ノーヒューズ遮断器 仕様変更のお知らせ

ノーヒューズ遮断器 NF125-UV

扱	A	日付	2024 年 4 月	件名	ノーヒューズ遮断器 仕様変更のお知らせ
整理番号	山-1610		三菱電機(株)福山製作所

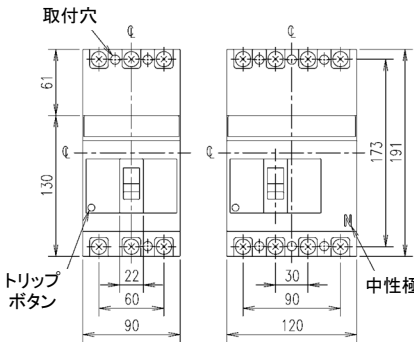
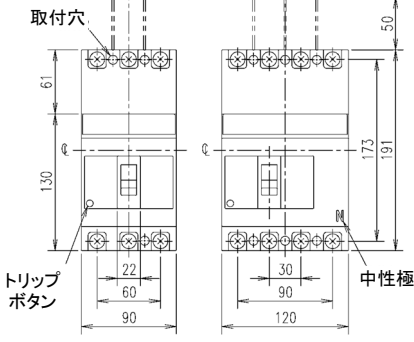
標準付属部品(絶縁バリア)を追加します。

変更前	変更後
外観	絶縁バリア: <u>同梱なし</u> 表面形  外形寸法図	絶縁バリア: <u>同梱あり</u> (2極1枚, 3極2枚, 4極3枚) 絶縁バリア (着脱できる) 表面形  外形寸法図

構成部品の生産中止に伴い、他シリーズとの仕様統一による生産性向上、ならびに、端子カバーやその他の絶縁処理を施していない場合の絶縁強化のため仕様変更します。
※絶縁バリアを同梱する遮断器は、絶縁バリアを取り付けの上、ご使用をお願いします。
